福建一建·日月芳华（A3 地块）方案变更二

总平面规划图

总平面规划图

总平面规划图

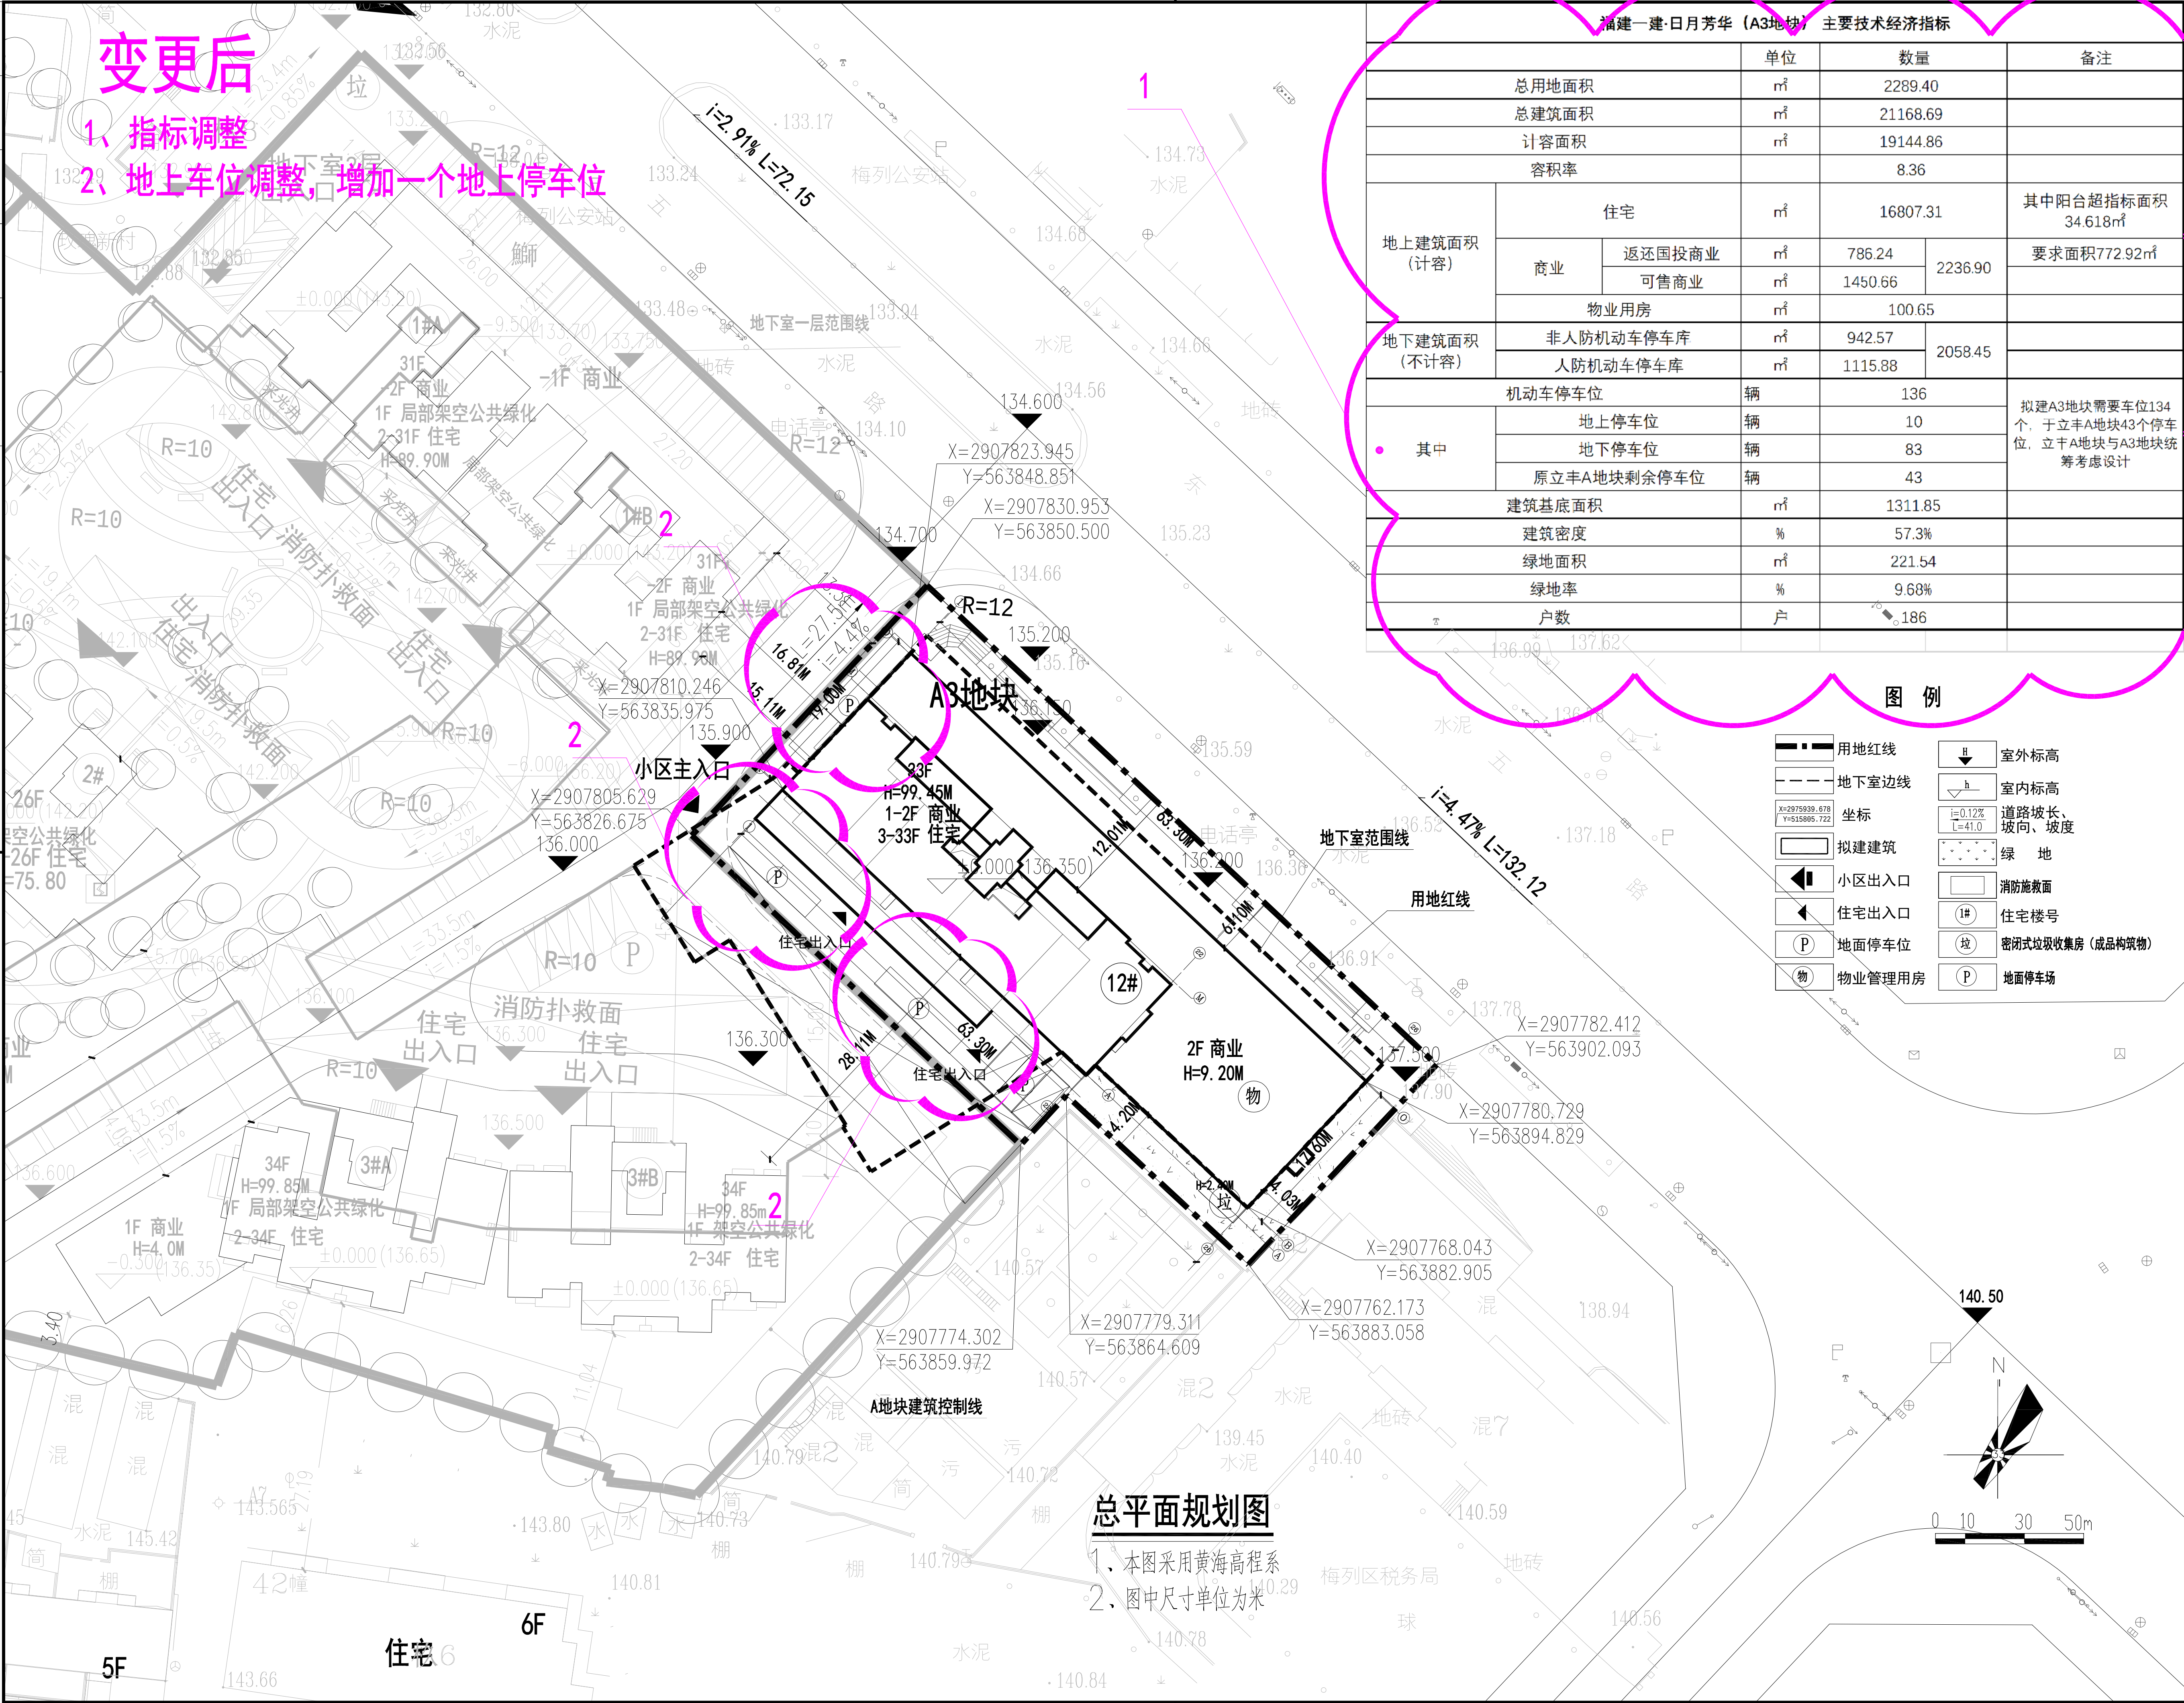
1、指标调整

2、地上车位调整,增加一个地上停车位

平战结合地下室平面图

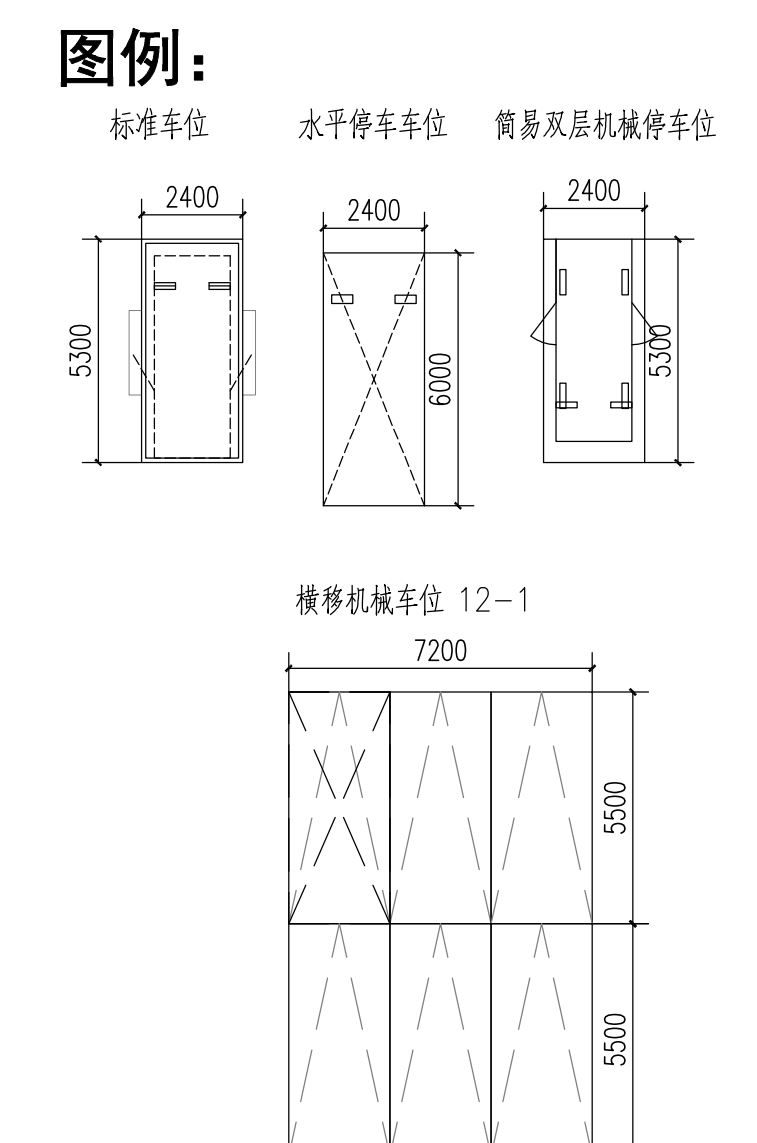
1、部分车位大小及位置调整。

12#一层平面图

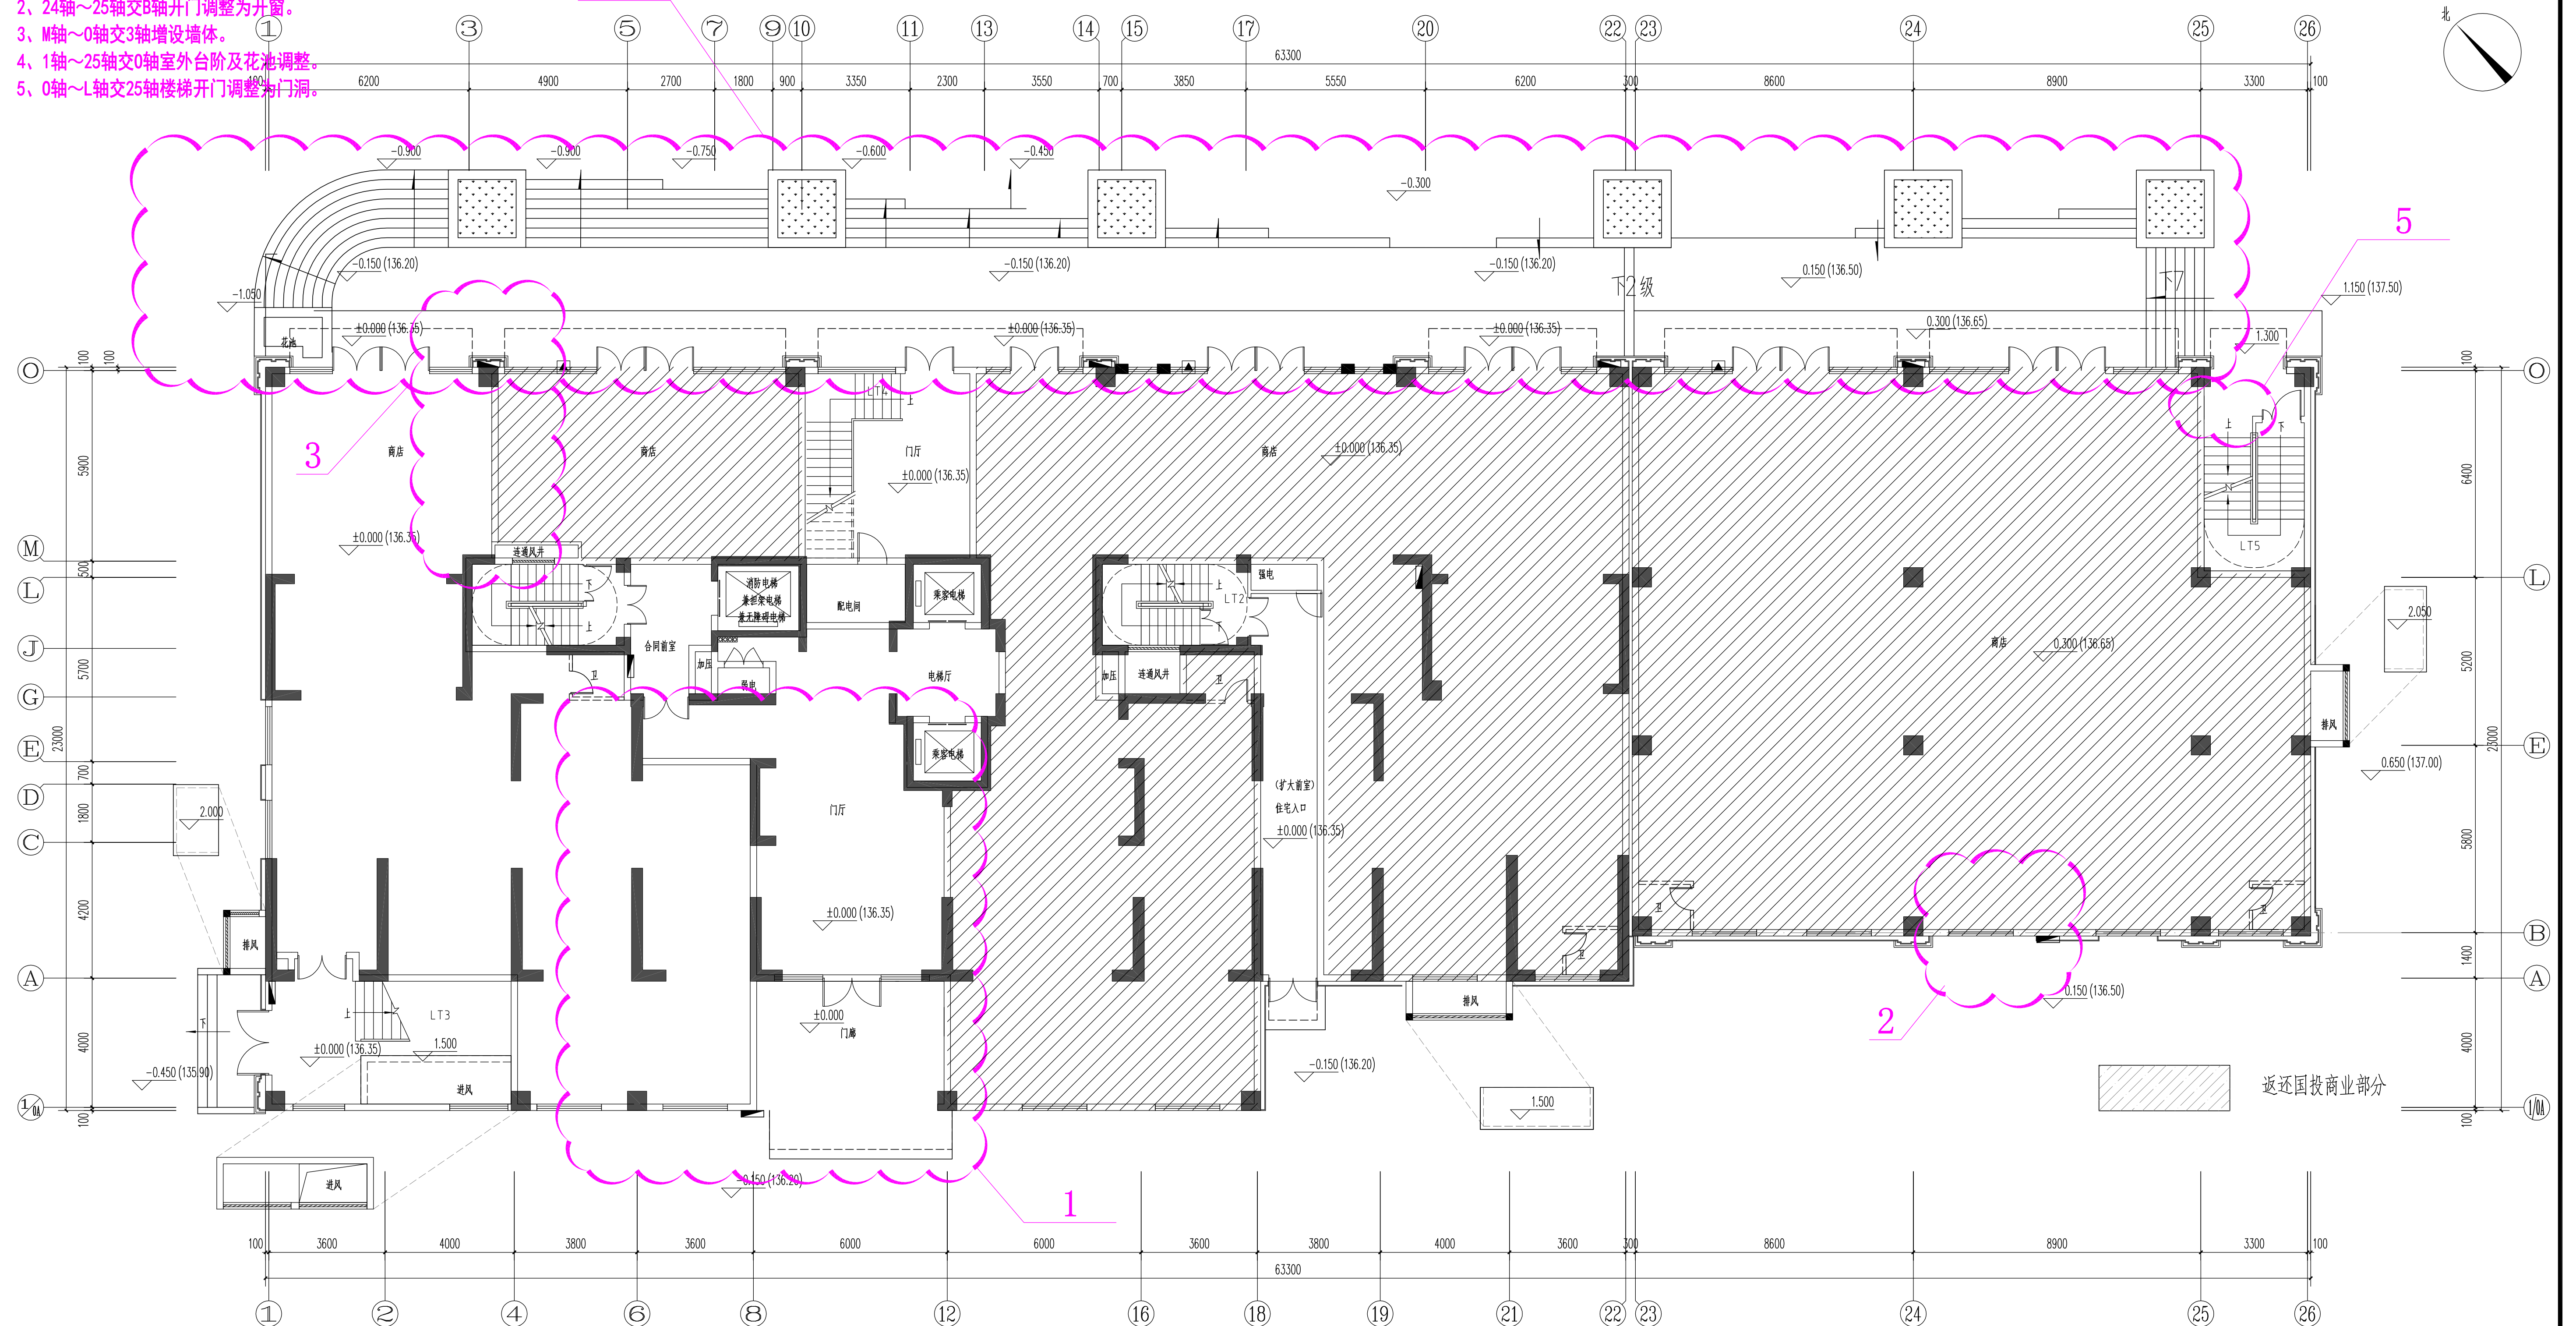
- 1、5轴~12轴交G轴~1/0A轴住宅入口、商业墙体及住宅入口位置调整。8轴~12轴交A轴~1/0A轴商店调整为门廊。
- 2、24轴~25轴交B轴开门调整为开窗。
- 3、M轴~0轴交3轴增设墙体。
- 4、1轴~25轴交0轴室外台阶及花池调整。
- 5、0轴~L轴交25轴楼梯开门调整为门洞。

二层平面图

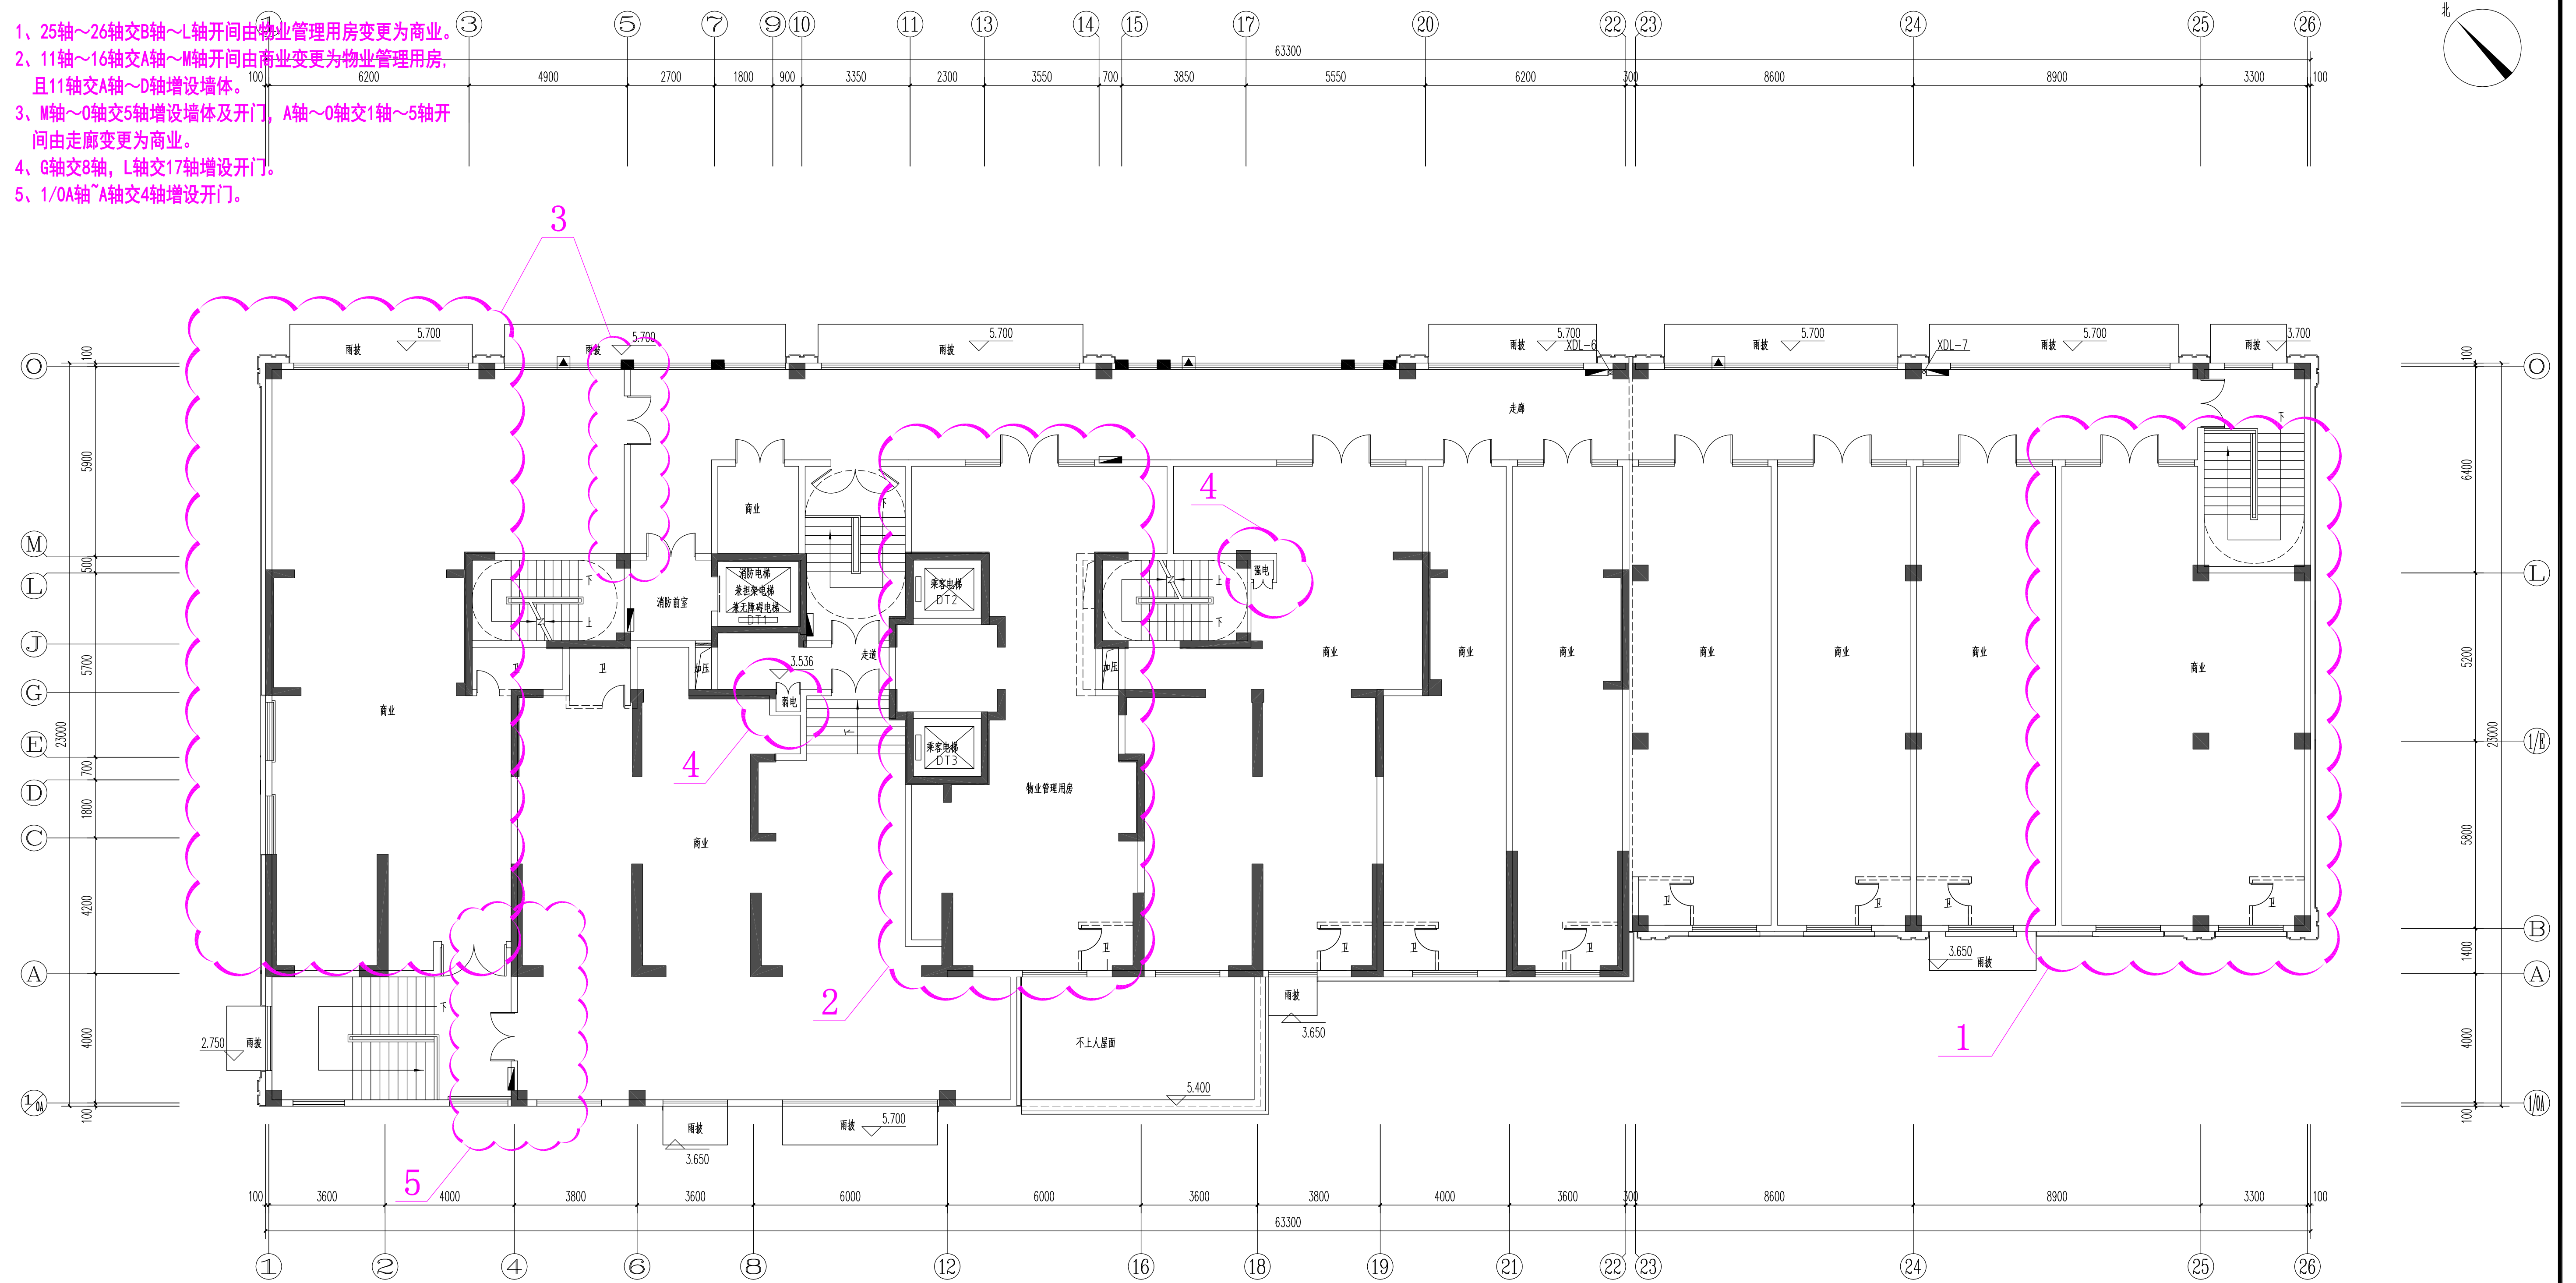
- 1、25轴~26轴交B轴~L轴间由物业管理用房变更为商业。
- 2、11轴~16轴交A轴~M轴间由商业变更为物业管理用房，且11轴交A轴~D轴增设墙体。
- 3、M轴~0轴交5轴增设墙体及开门，A轴~0轴交1轴~5轴间由走廊变更为商业。
- 4、G轴交8轴，L轴交17轴增设开门。
- 5、1/OA轴~A轴交4轴增设开门。
